LAUDO TÉCNICO DE ACESSIBILIDADE

IF CAMPUS SÃO JOÃO DEL-REI

LAUDO PARA ELABORAÇÃO DE PROJETO DE ADEQUAÇÃO DE
ACESSIBILIDADE DO CAMPUS SÃO JOÃO DEL REI

Anápolis/GO
Maio/2021

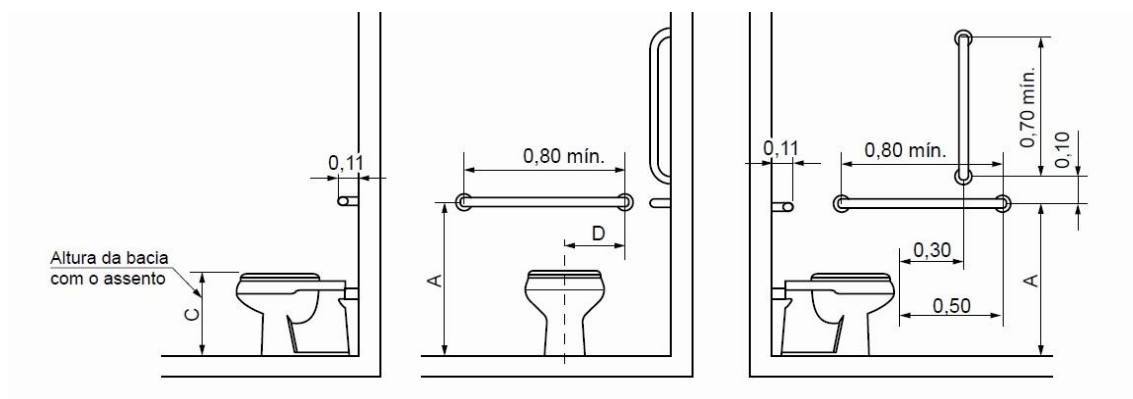
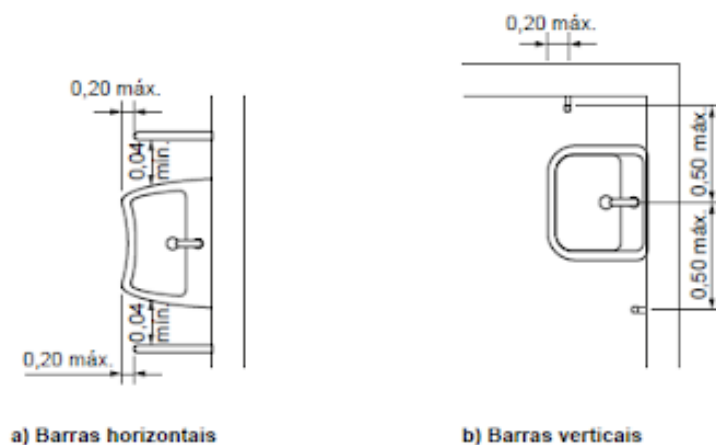
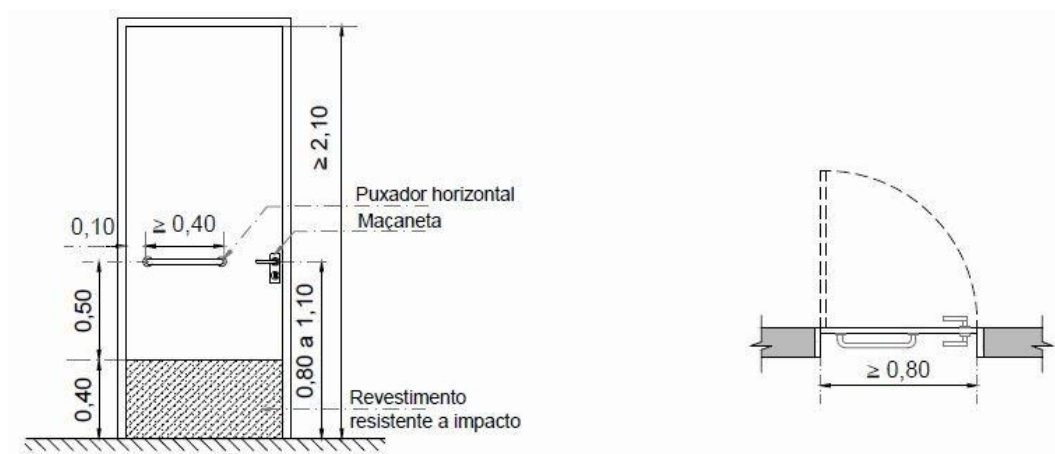
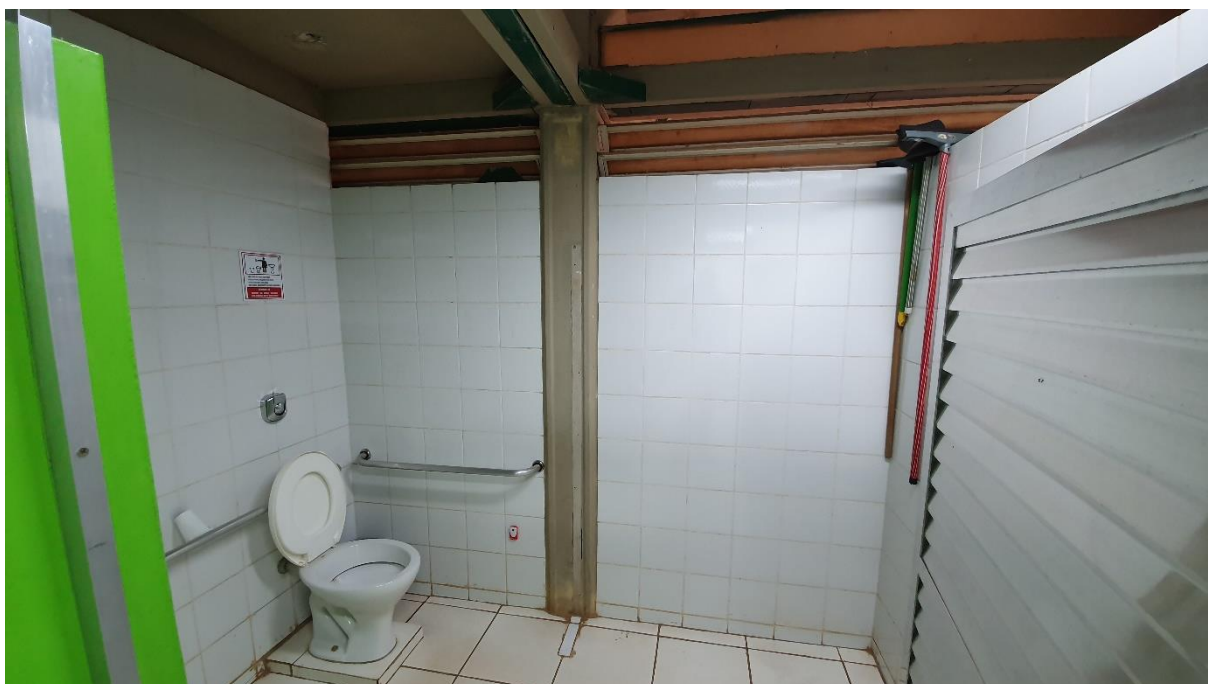
4.15. O sanitário PCD do pavimento térreo não está de acordo com o especificado pela NBR 9050/2020, uma vez que as barras de apoio próximas ao sanitário são insuficientes, não há barras de apoio próximas ao lavatório, não há barra de apoio na porta e esta abre para dentro. O sanitário não conta com ducha higiênica.

4.15.1. De acordo com o item 7.7.2.2.1 da NBR 9050/2020 junto à bacia sanitária, quando houver parede lateral, deve ser instalada uma barra reta com comprimento mínimo de 70cm, posicionada verticalmente, a 10cm acima da barra horizontal e 30cm da borda frontal da bacia sanitária.

4.15.2. O item 7.7.2.2.2 estabelece que junto à bacia sanitária, na parede do fundo, deve ser instalada uma barra reta com comprimento mínimo de 80cm, posicionada

4.15.3. De acordo com o item 7.8.1 da NBR 9050/2020 os lavatórios devem contar com barras de apoio instaladas horizontalmente ou verticalmente, posicionadas uma de cada lado.

4.15.4. De acordo com o item 7.5, parágrafo f, da NBR 9050/2020, quando a porta instalada for do tipo de eixo vertical, deve abrir para o lado externo do sanitário ou boxe e possuir um puxador horizontal no lado interno do ambiente, medindo no mínimo 40cm de comprimento.

4.15.5. O item 7.5, parágrafo m, da NBR 9050/2020 recomenda instalação da ducha higiênica dotada de registro de pressão para regulagem da vazão. Esta ducha deve ser instalada ao lado da bacia sanitária, e dentro do alcance manual de uma pessoa sentada.

4.15.6. Propõe-se a adequação do sanitário PCD de acordo com as normas e recomendações citadas acima.

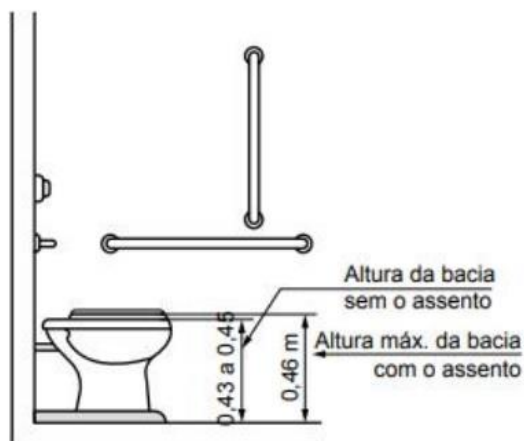
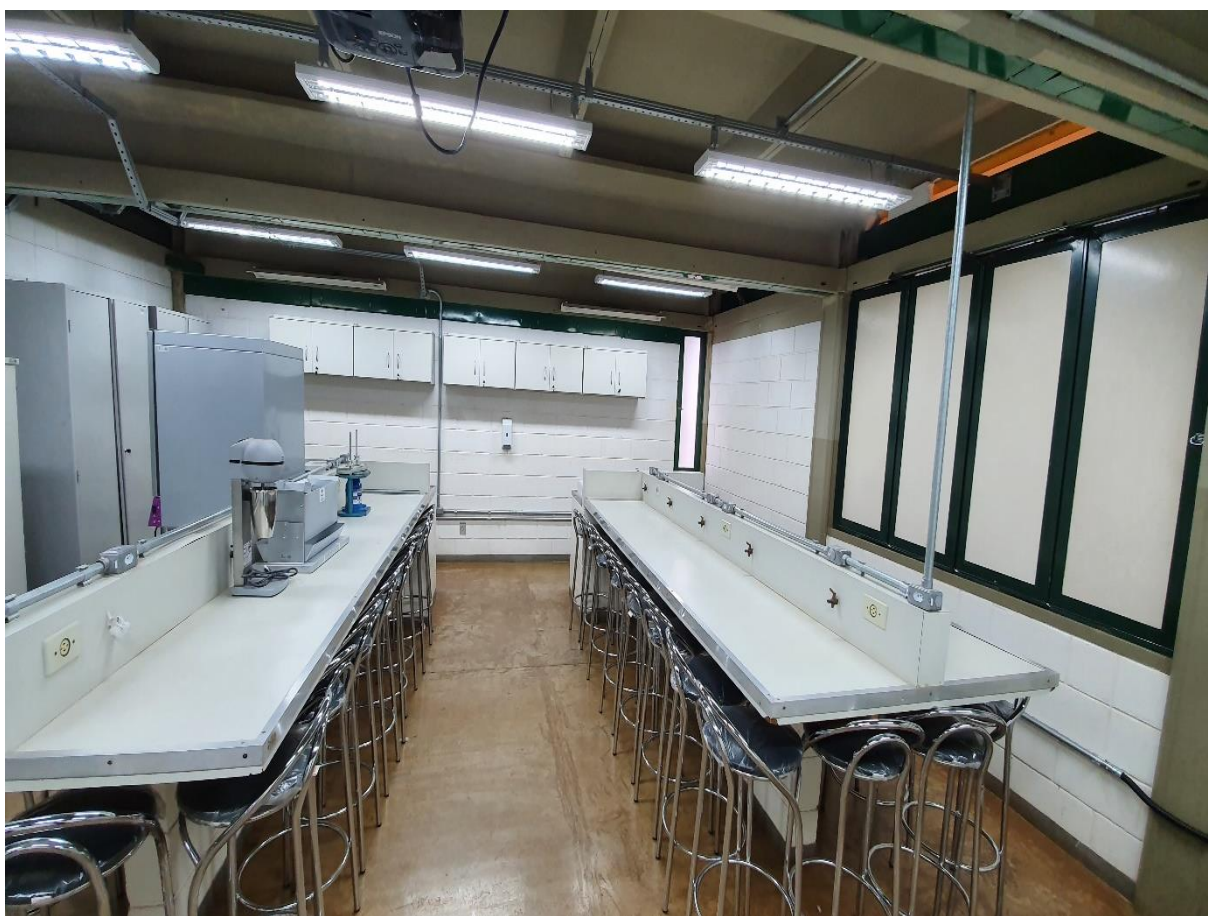
4.17. No sanitário feminino acessível do pavimento 2, o boxe PCD não está de acordo com o especificado pela NBR 9050/2020, uma vez que as barras de apoio estão posicionadas de forma incorreta e falta a barra de apoio vertical próxima à bacia sanitária. Não há lavatório dentro do boxe e não há ducha higiênica ao lado da bacia sanitária. Porta abre para dentro do boxe e não possui barra de apoio. Bacia sanitária foi elevada por meio de degrau.

4.17.1. O item 7.5, parágrafo d, da NBR 9050/202, define que deve ser instalado lavatório sem coluna ou com coluna suspensa ou lavatório sobre tampo, dentro do sanitário ou boxe acessível, em local que não interfira na área de transferência para a bacia sanitária, podendo sua área de aproximação ser sobreposta à área de manobra.

4.17.2. O item 7.7.2.1 da NBR 9050/2020 estabelece que bacias e assentos sanitários acessíveis não podem ter abertura frontal e devem estar a uma altura entre 43cm e 45cm do piso acabado, medidas a partir da borda superior sem o assento. Com o assento, esta altura deve ser de no máximo 46cm para as bacias de adultos e 36cm para bacias infantis.

4.17.3. Propõe-se a reorganização do sanitário feminino acessível, de modo que, atenda aos itens 7.7.2.2.1 e 7.7.2.2.2 da NBR 9050/2020 (citados anteriormente), ao item 7.8.1 da NBR 9050/2020 (citado anteriormente), e aos parágrafos d, f e m do item 7.5 da NBR 9050/2020 (citados anteriormente).

4.17.4. Recomenda-se a troca da bacia sanitária.

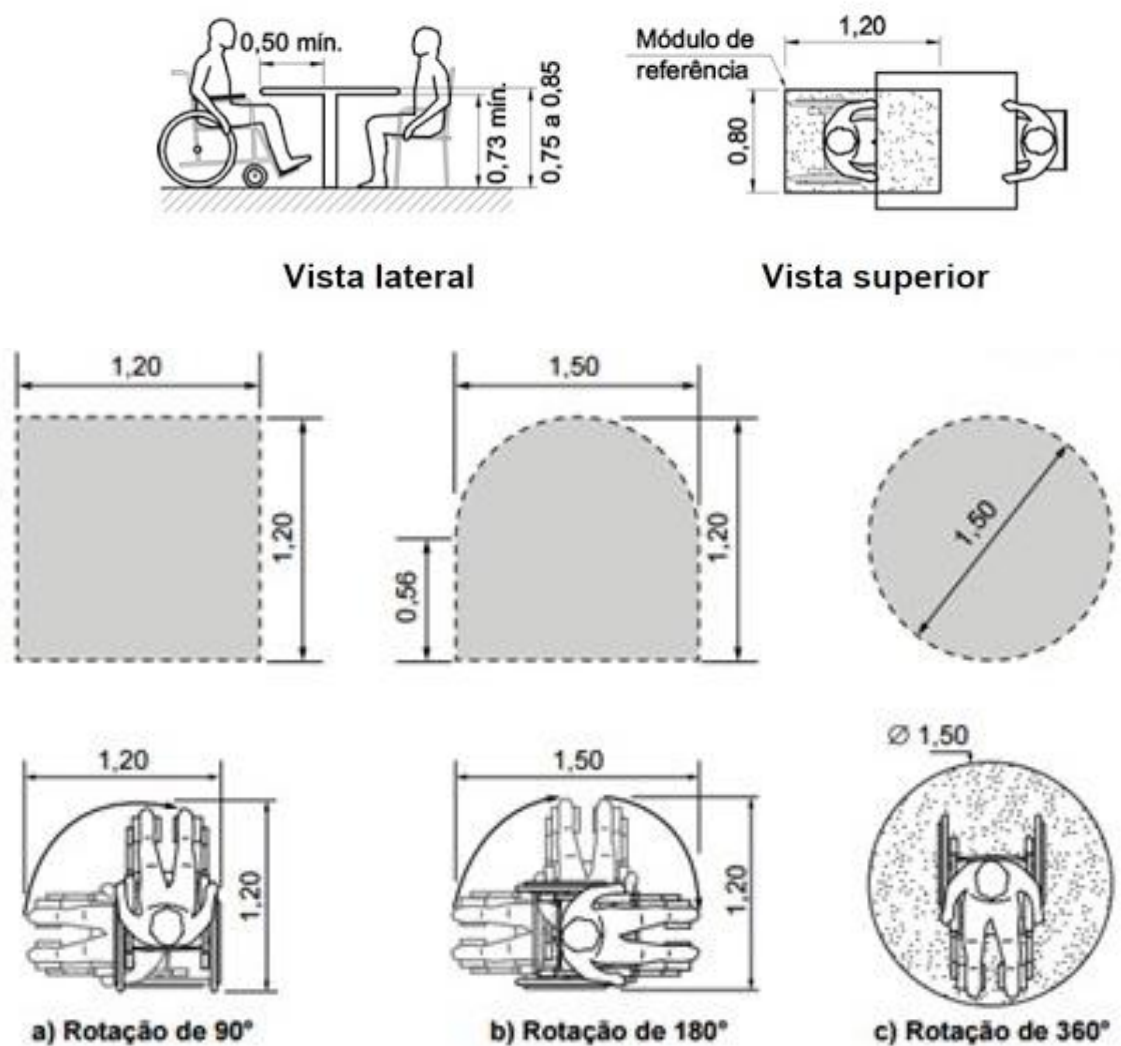
4.22. O laboratório de mecânica apresenta bancadas de trabalho com altura inadequada para PCR ou pessoa de baixa estatura.

4.22.1. De acordo com o item 9.3 da NBR 9050/2020, as mesas ou superfícies de trabalho acessíveis devem ser facilmente identificadas e localizadas dentro de uma rota acessível e devem garantir um M.R. posicionado para a aproximação frontal. Deve ser garantida ainda circulação adjacente que permita giro de 180° à PCR. As mesas ou superfícies de trabalho acessíveis devem possuir tampo com largura mínima de 90cm e altura entre 75cm e 85cm do piso acabado, assegurando-se largura livre mínima sob a superfície de 80cm, altura livre sob o tampo de 73cm e profundidade livre de 50cm.

4.22.2. Propõe-se o rebaixamento de parte da bancada de trabalho para acesso de PCR ou pessoa de baixa estatura, em local que garanta o giro de 180° da cadeira de rodas.

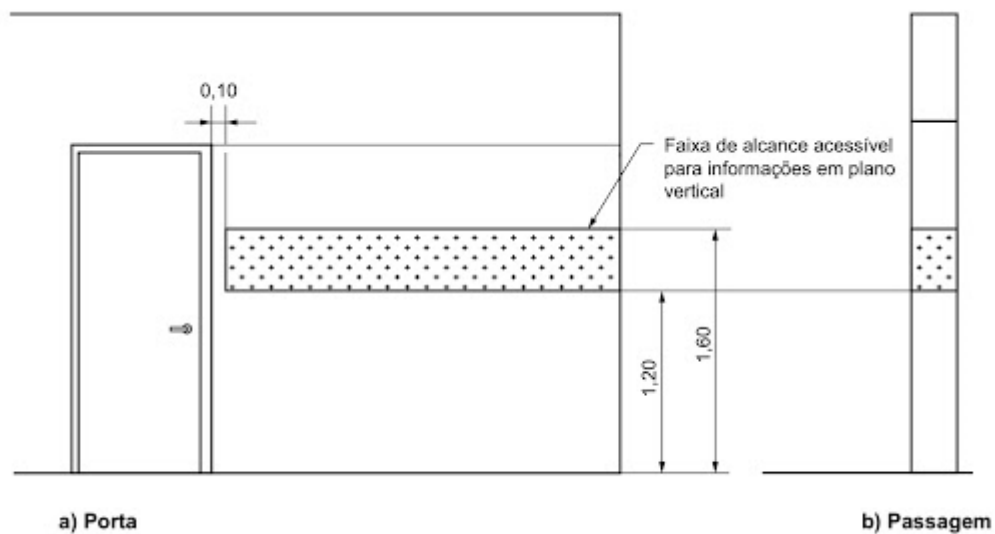
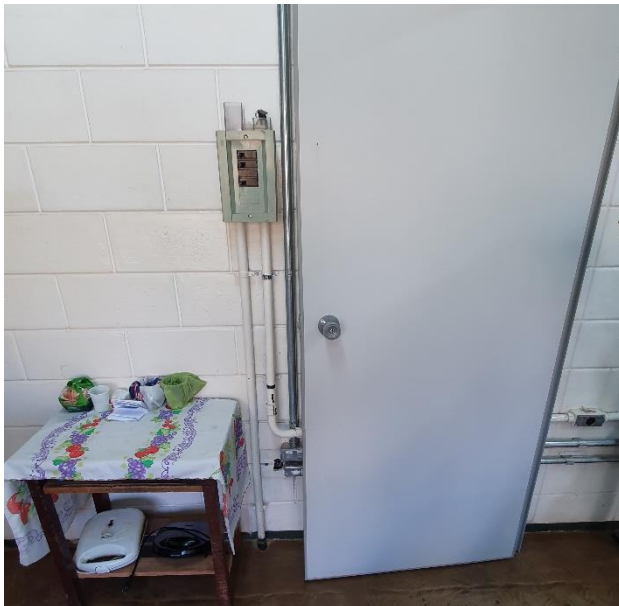
4.23. As placas de identificação de ambientes, locadas junto às portas de cada recinto, apresentam identificação visual com o nome completo do ambiente, porém a identificação em relevo e a identificação em Braille foi feita apenas pela numeração de cada sala, o que dificulta a orientação de deficientes visuais.

4.23.1. No item 5.4.1, a NBR 9050/2020 estabelece que portas e passagens quando sinalizadas devem ter números e/ou letras e/ou pictogramas e sinais com texto em relevo, incluindo Braille. Todas as portas de sanitários, banheiros e vestiários, devem ser sinalizadas. Essa sinalização deve considerar os seguintes aspectos:

- a) a sinalização deve estar localizada na faixa de alcance entre 1,20 m e 1,60 m em plano vertical. Quando instalada entre 90cm e 1,20 m, deve estar na parede ao lado da maçaneta, em plano inclinado entre 15° e 30° da linha horizontal e atender ao descrito em 5.4.6.5, quando exceder 10cm.
- b) a sinalização, quando instalada nas portas, deve ser centralizada, e não pode conter informações táteis. Para complementar a informação instalada na porta, deve existir informação tátil ou sonora, na parede adjacente a ela ou no batente.
- c) em portas duplas, com maçaneta central, instalar ao lado da porta direita;
- d) nas passagens a sinalização deve ser instalada na parede adjacente.
- e) os elementos de sinalização devem ter formas que não agredam os usuários, evitando cantos vivos e arestas cortantes.

4.23.2. Propõe-se a substituição das placas de identificação existentes por modelos que apresentem nome completo do ambiente em texto e em Braille.

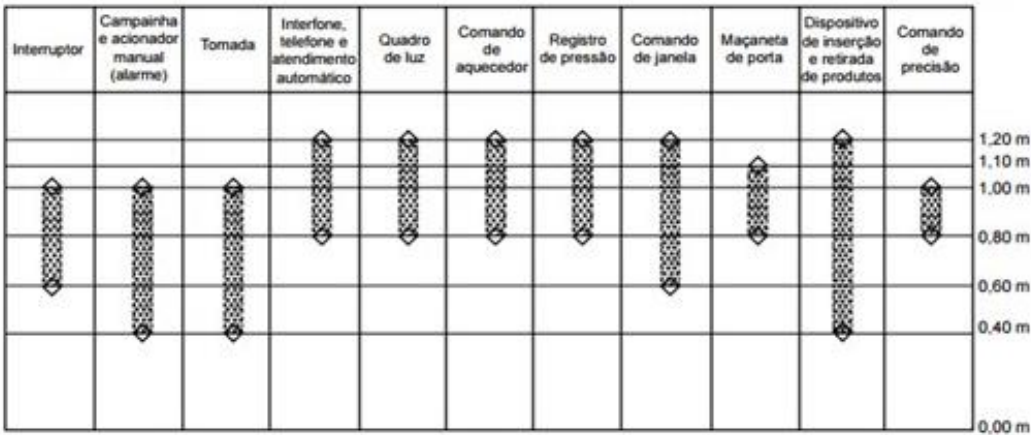
4.24. Há portas que apresentam maçanetas do tipo Bola, que exigem firmeza dos dedos e torção do pulso para seu manuseio, fator que dificulta o uso de uma pessoa portadora de algum tipo de deficiência nas mãos e/ou braços.

4.24.1. O item 4.6.6 da NBR 9050/2020 define que os elementos de acionamento para abertura de portas devem possuir formato de fácil pega, não exigindo firmeza, precisão

ou torção do pulso para seu acionamento, sendo que, o item 4.6.6.1 diz que as maçanetas devem preferencialmente ser do tipo alavanca, possuir pelo menos 100mm de comprimento e acabamento sem arestas e recurvado na extremidade, apresentando uma distância mínima de 40 mm da superfície da porta. Devem ser instaladas a uma altura que pode variar entre 0,80 m e 1,10 m do piso acabado.

4.24.2. Propõe-se a substituição das maçanetas do tipo Bola por modelos do tipo Alavanca, de acordo com a NBR 9050/2020.

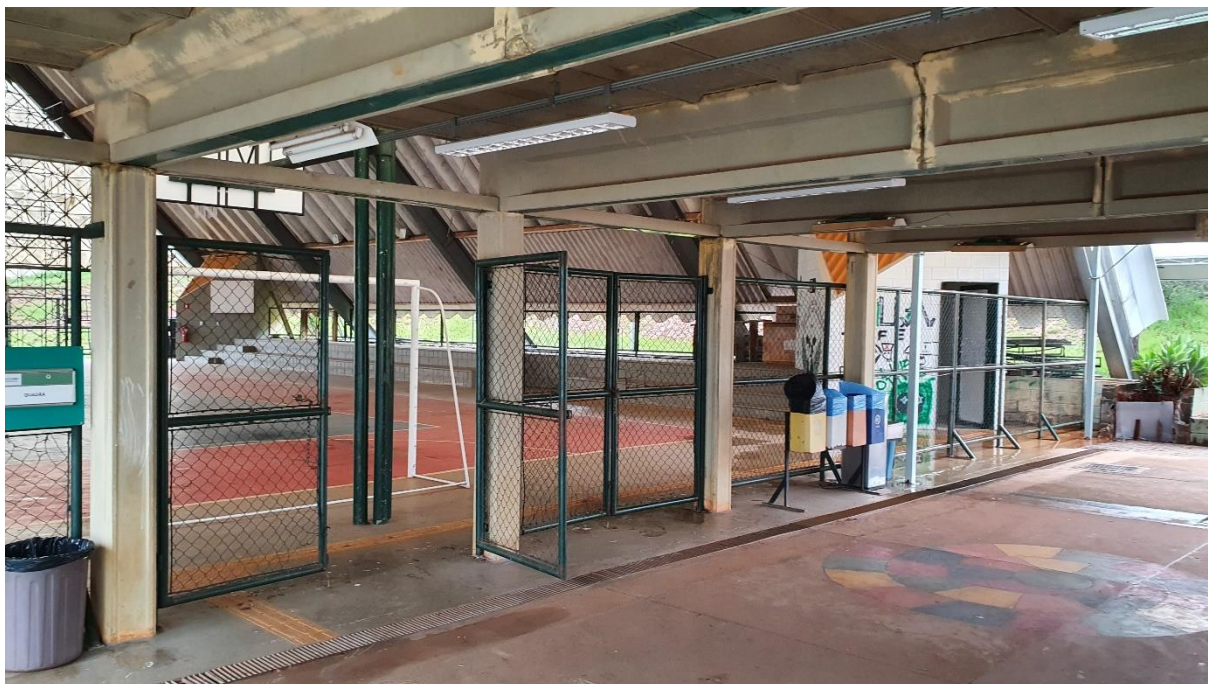
5.4. O sanitário feminino desativado apresenta desnível de 10mm entre a área interna e externa, com saliência, em formato parabólico, de 20mm de altura, na soleira da porta, que em caso de reutilização do espaço como sanitário acessível, traria problemas de acessibilidade.

5.4.1. Propõe-se o tratamento do desnível entre a área interna e externa, valendo-se do item 6.3.4.1 da NBR 9050/2020 (citado anteriormente), que permite inclinação de até 50% para desníveis entre 5mm e 20mm. Propõe-se também a remoção da saliência na soleira da porta.

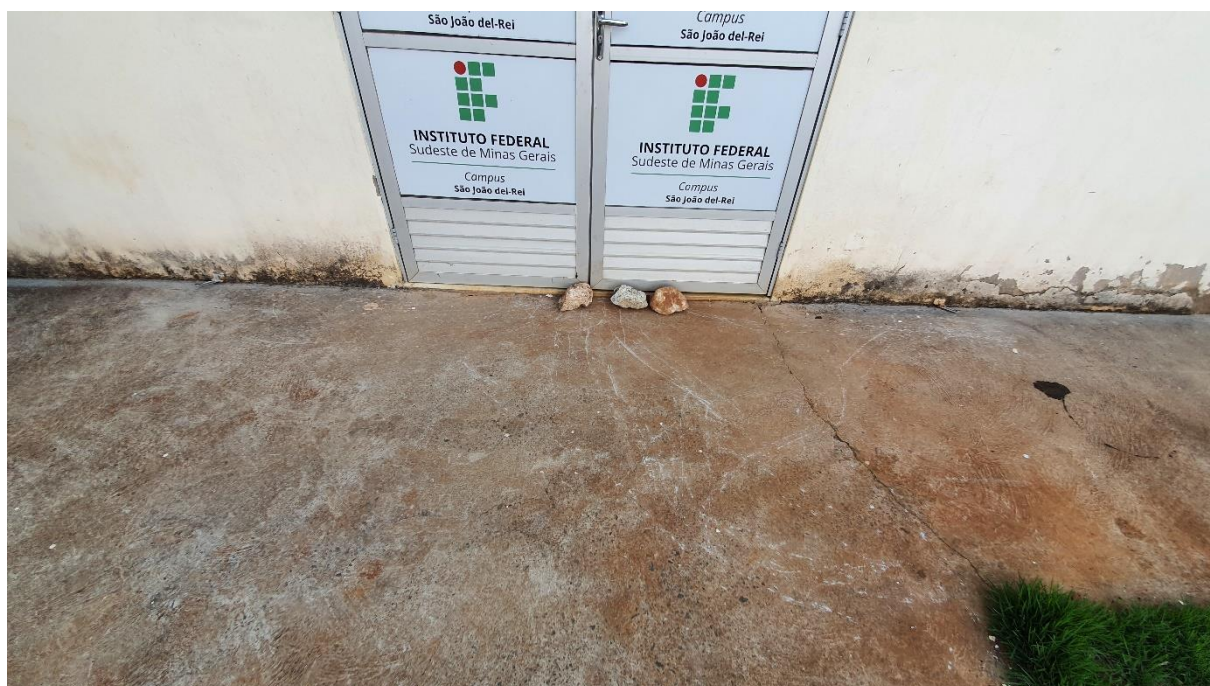
5.7. O acesso Sudeste da quadra apresenta desnível de 20mm.

5.7.1. Propõe-se o tratamento do desnível, valendo-se do item 6.3.4.1 da NBR 9050/2020 (citado anteriormente), que permite inclinação de até 50% para desníveis entre 5mm e 20mm.

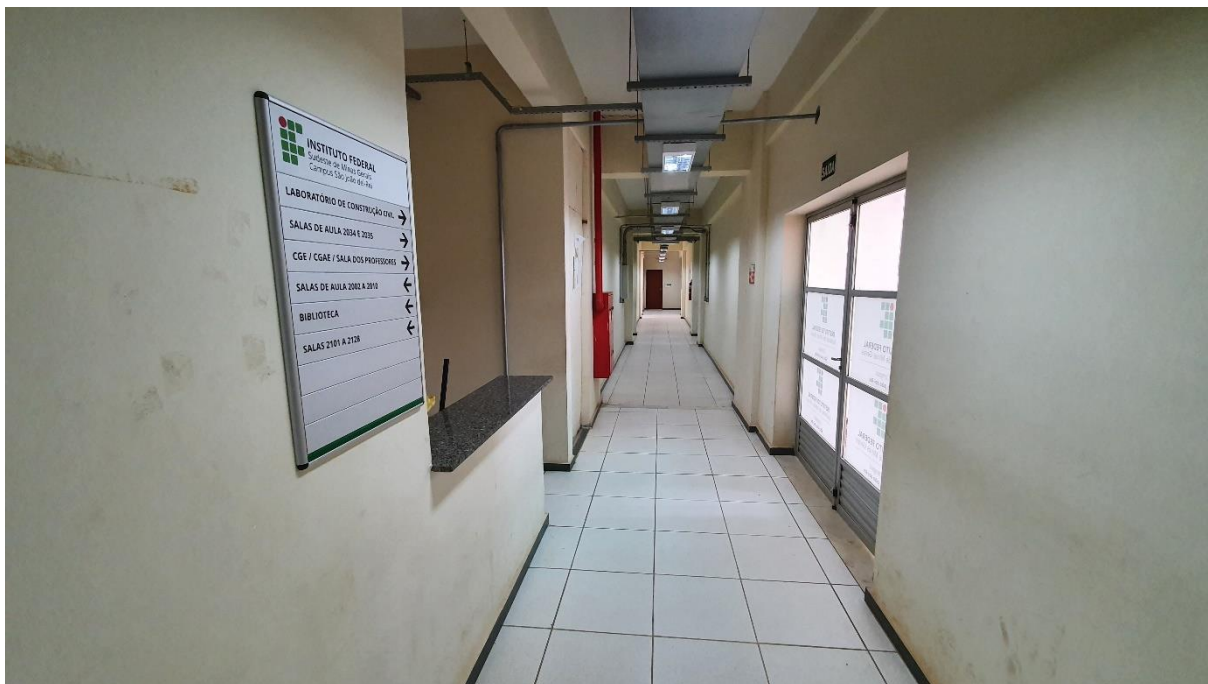
6.3. Não há piso tátil no interior do prédio, que direcione pessoas com deficiência visual e que as alerte de obstáculos no caminho e/ou elementos que possam causar algum tipo de lesão.

6.3.1. A NBR 16537/2016 (citada anteriormente), estabelece critérios e direcionamentos para a instalação de piso tátil direcional e de alerta, em ambientes internos e externos, de modo a facilitar a locomoção de deficientes visuais.

6.3.2. Propõe-se a instalação de piso tátil direcional e de alerta em toda a extensão da edificação, nos 3 pavimentos.

6.3.3. Propõe-se a instalação de piso tátil de alerta em obstáculos encontrados ao longo de toda a edificação, a fim de alertar sobre a existência de extintores, lixeiras, bancos, quadros de energia, armários e demais itens fixos que possam provocar algum tipo de acidente à pessoa com deficiência visual ou baixa visão.
